(仮称) 肥薩風力発電事業
環境影響評価準備書

補足説明資料

令和5年12月

ジャパン・リニューアブル・エナジー株式会社

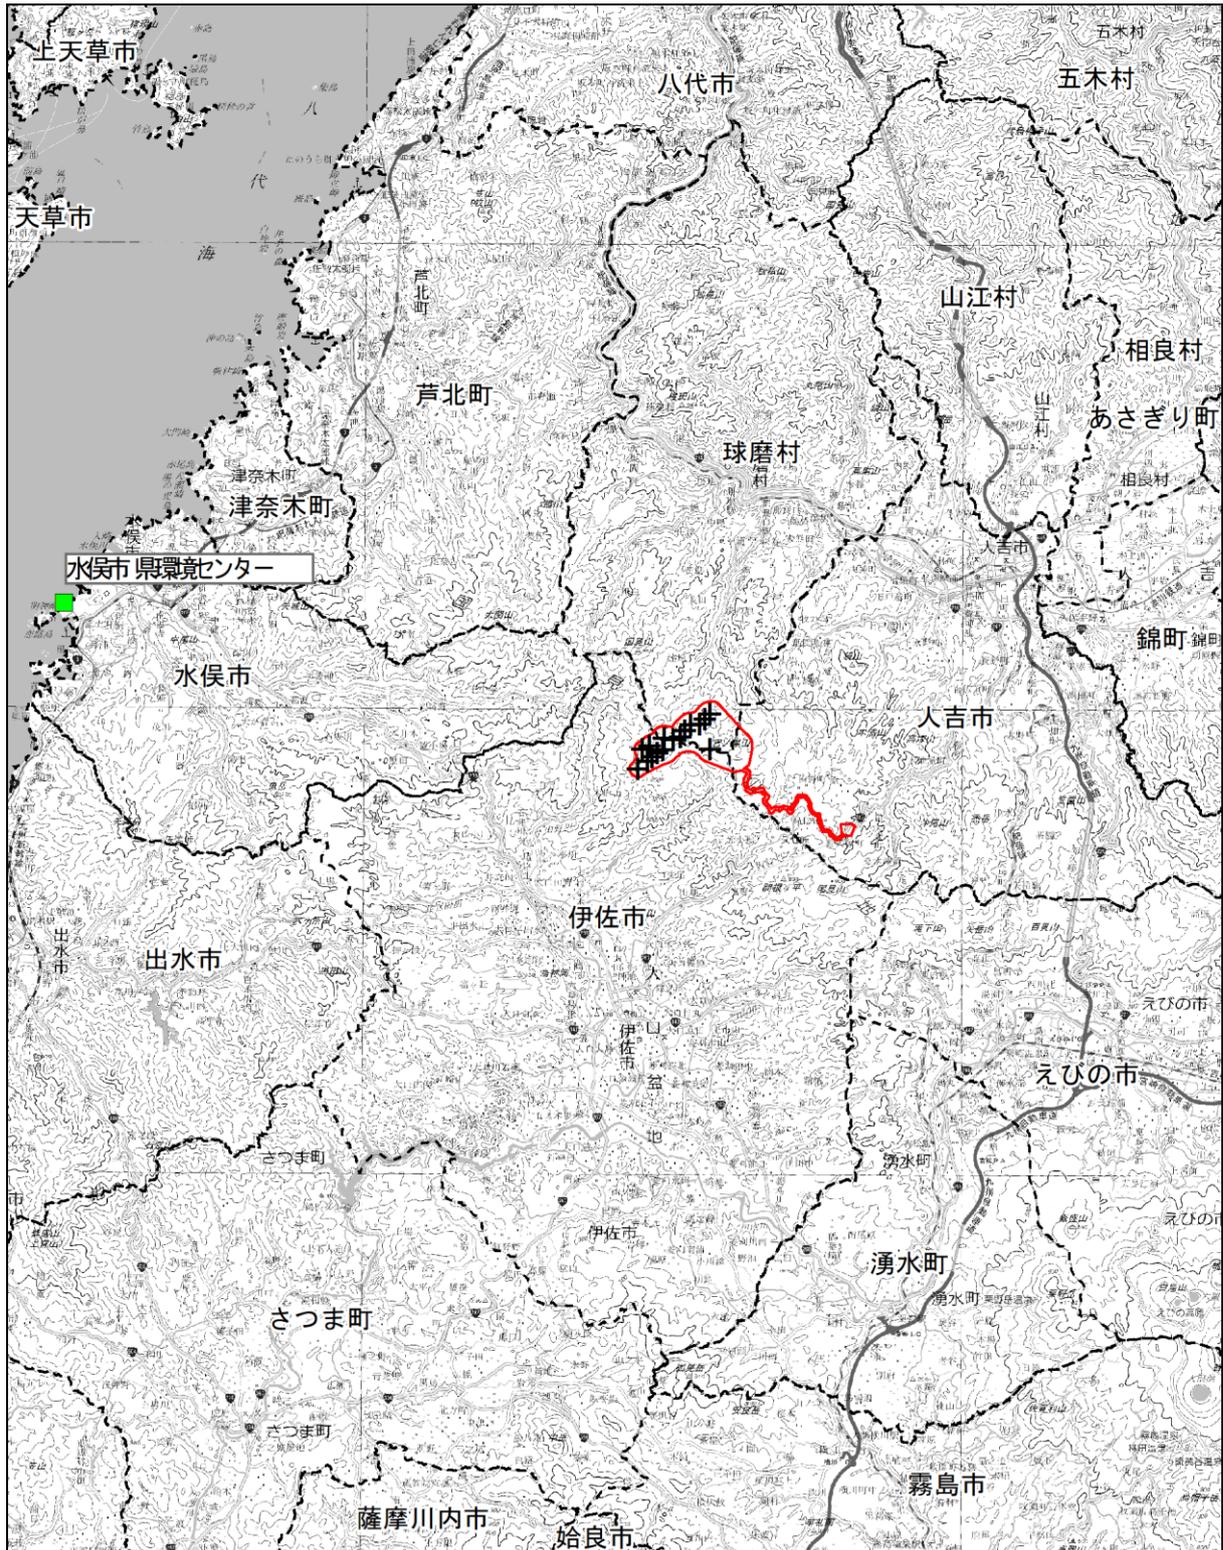
風車の配置が人工林地帯の尾根に残存する自然林や自然に近い二次林（植生自然度8、9）に集中しているように見えますが、風車の配置検討に際して事前に植生環境保全への配慮はご検討されたのでしょうか？

風力発電機の配置検討にあたり、配慮書に対する経済産業省大臣の意見及び方法書に対する専門家の意見において、植生自然度が高いとされたイスノキーウラジログシ群集等への指摘がございました。そのため、概略検討の際には、風力発電機設置配置位置のラインと植生自然度が9以上の群落を避けるように配慮いたしました。また、現地調査により現況の植生を確認することにより、準備書段階においてイスノキーウラジログシ群集等を直接改変区域に含まない風力発電機の配置となるよう配慮いたしました。

また、尾根に広く分布する植生自然度8のアカガシ二次林等については、既設林道を利用する等して風力発電機組立ヤードや搬入路等の敷設に伴う樹木の伐採や土地の改変は、必要最小限にとどめるよう配慮いたしました。

図 3.2 6
主要な交通の状況

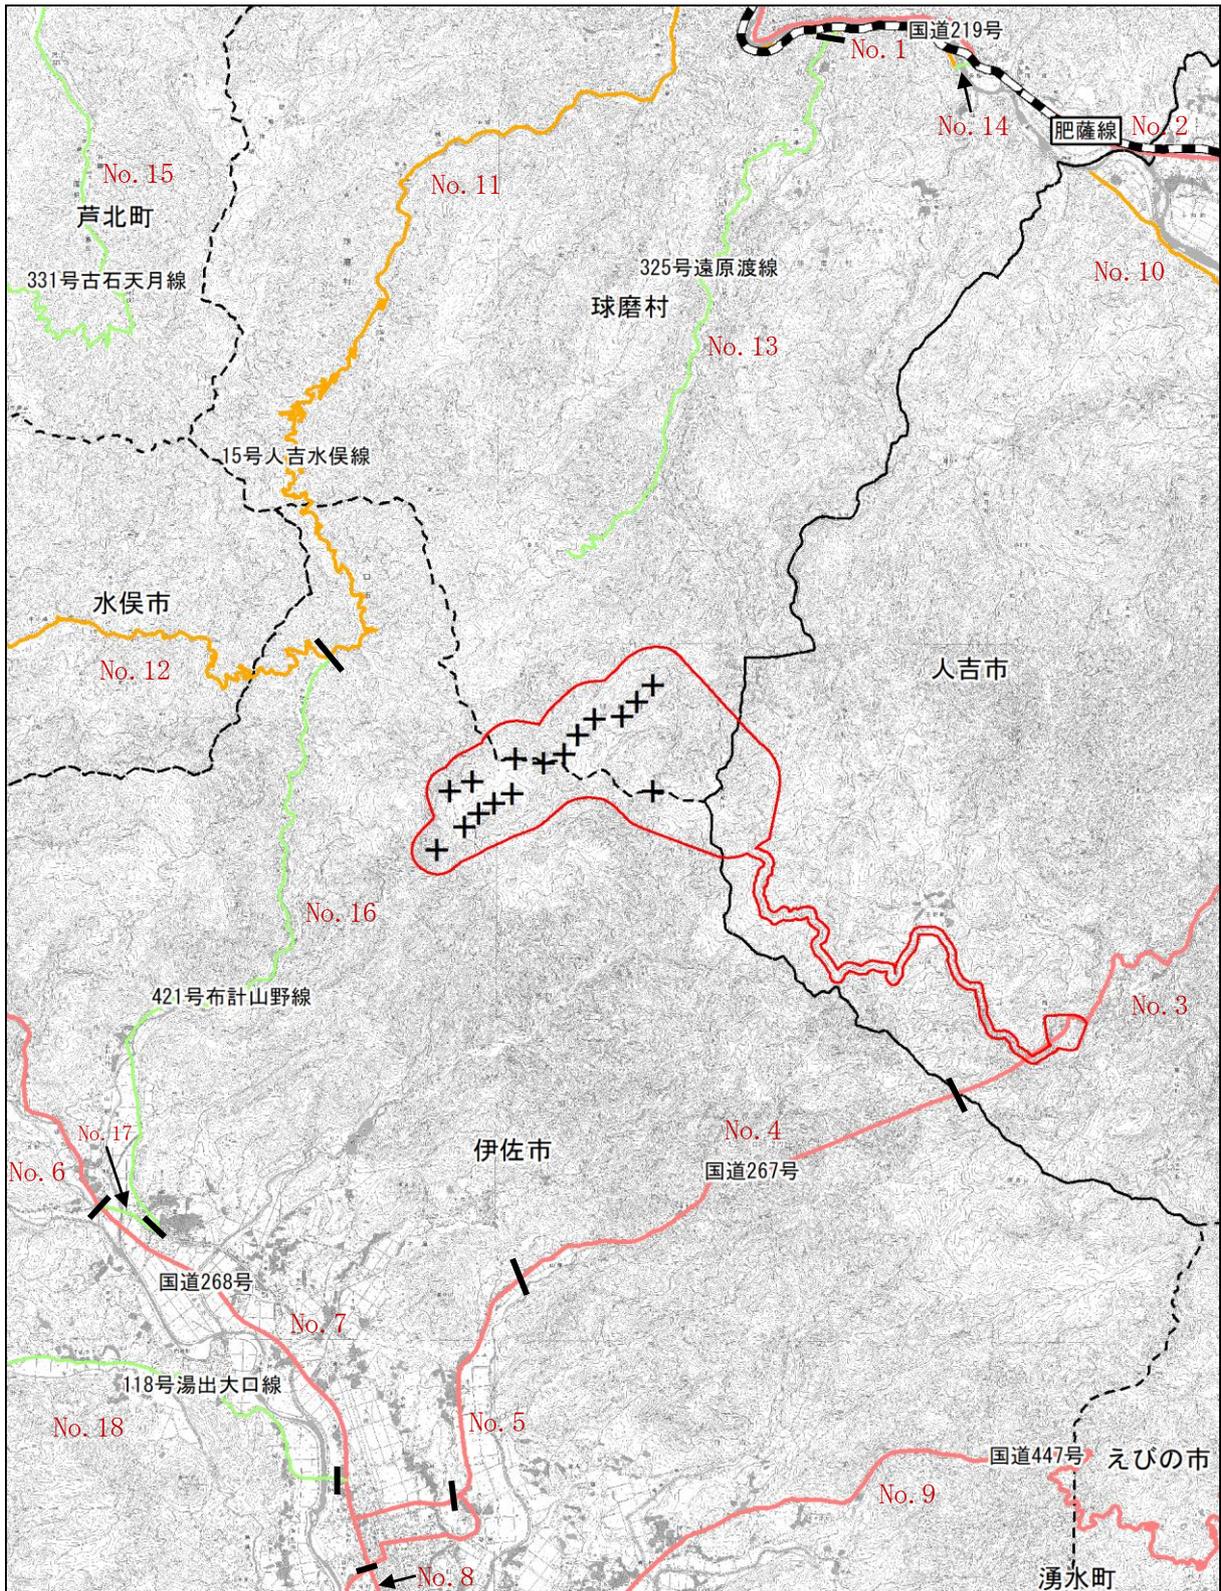
図 3. 2-6 は表 3. 2-12 のリンクがどこかわかるようにしてください。

以下に、表 3. 2-12 の No. を追記した図 3. 2-6 を示します。また、参考として表 3. 2 12 も示します。

図
対象事業実施区域内
の住居等

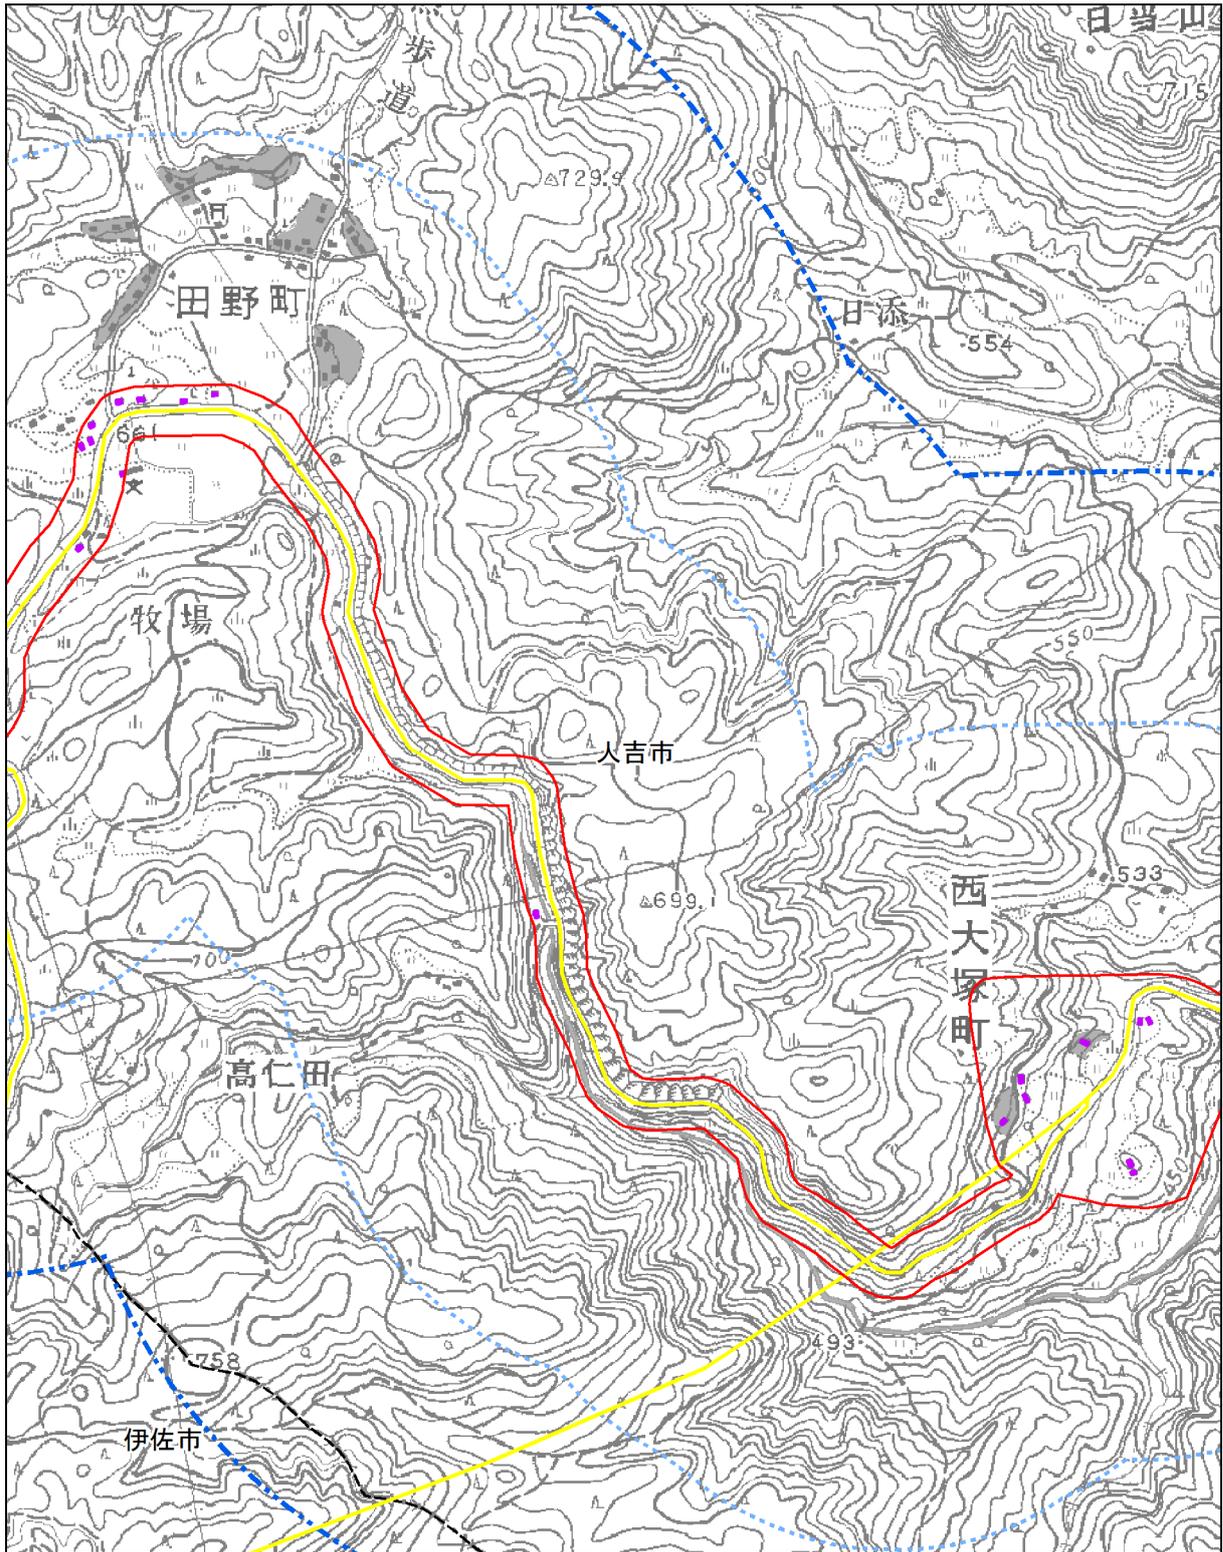
対象事業実施区内にある18戸の位置について拡大図で示してください。

以下に、対象事業実施区内にある住居等 18 戸を示した拡大図を示します。

なお、図面には人が住んでいない建物も含まれており、対象事業実施区外の住居等は除外しております。

写真-アカガシ二次林 (St. 6)

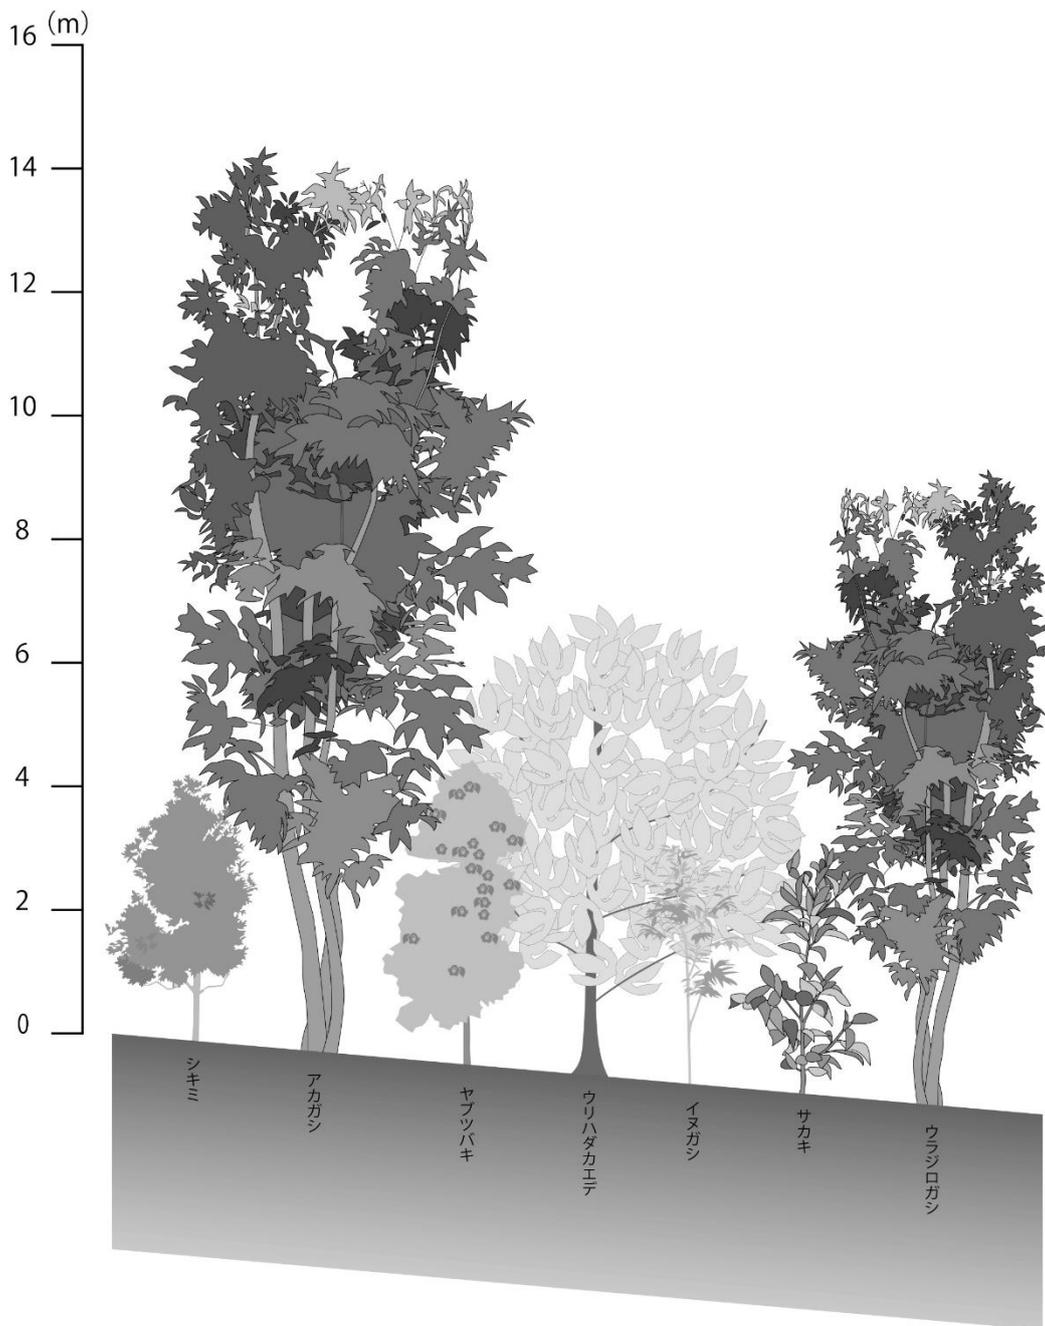
尾根部の常緑広葉樹林のほとんどがアカガシ二次林とされており、既存の植生図とかなりのズレがあるように思います。特に風車の設置箇所について二次林と判断した根拠である現地での植生状況についてデータや写真等を用いて詳細に示してください。

以下に、アカガシ二次林に関する植生調査結果及び写真を示します。

調査箇所は St. 6、St. 10、St. 34 であり、風力発電機 8 号機から 10 号機の付近になります。

環境省の現存植生図でもアカガシ二次林とされており、高さが比較的そろっており、立木密度も高いことから、二次林であると考えます。

写真-アカガシ二次林 (St. 34)

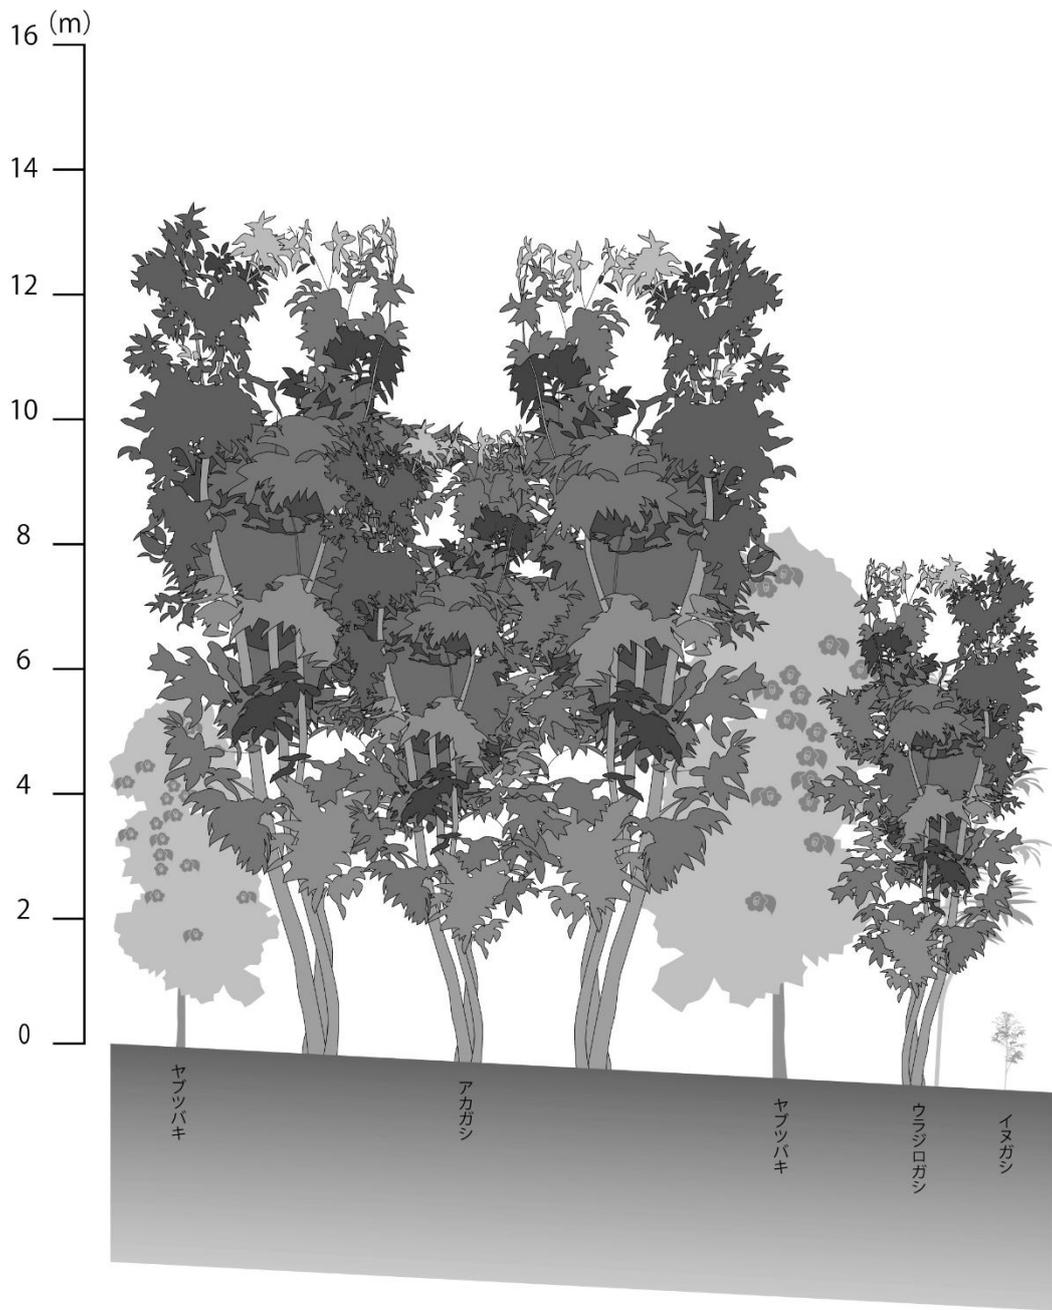
アカガシの優占二次林が多いことは分かりましたが、St. 34や10などの出現種数の少ない種組成的に単純で、草本層の植被率の低い植分が目立ちます。草本層にシキミなどの有毒植物が目立つことなどからおそらくニホンジカの採食による影響を受けていると考えられますが、いかがでしょうか。林床食害が進むと、強い降雨によって林床のリターが流失し土壌表面が浸食される可能性があり、樹林構成種の根返り倒木にもつながります。特にアカガシをはじめとする常緑広葉樹二次林の多い尾根筋は、シカの影響を受けている場合はそれに加えて乾燥しやすいため立地保全機能の劣化し、風車の設置にも影響が危惧されます。
